A14 Bologna-Bari-Taranto
Tratto Bologna Borgo Panigale-Bologna San Lazzaro
Potenziamento in sede del sistema autostradale e Tangenziale di Bologna

Documentazione relativa alle
Verifiche di ottemperanza alle Condizioni Ambientali

Gruppo 1

Area interclusa svincolo Corticella - Estratto Piano Particellare

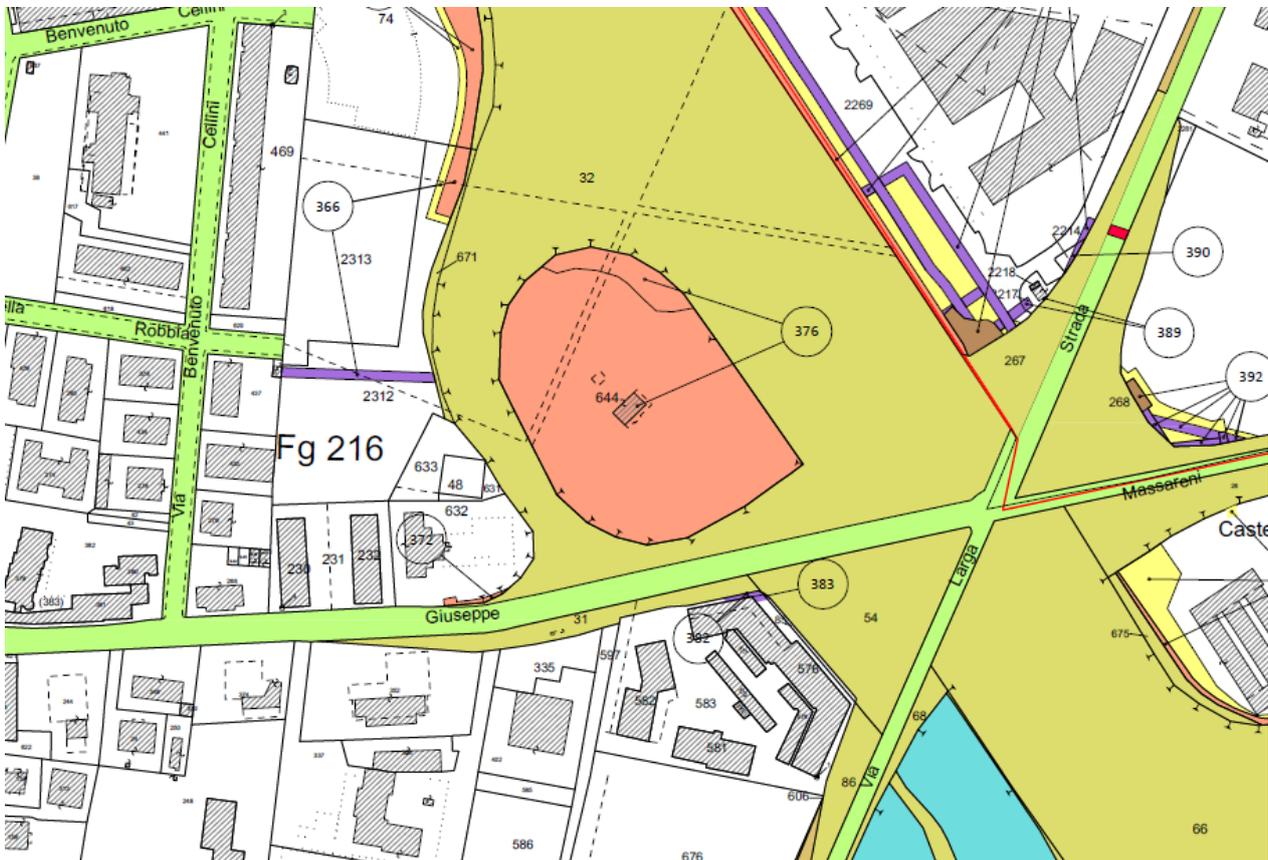
Si precisa che le aree intercluse tra gli svincoli Corticella e Massarenti sono state completamente inserite nel nuovo piano particellare che sarà oggetto di imminente pubblicazione.
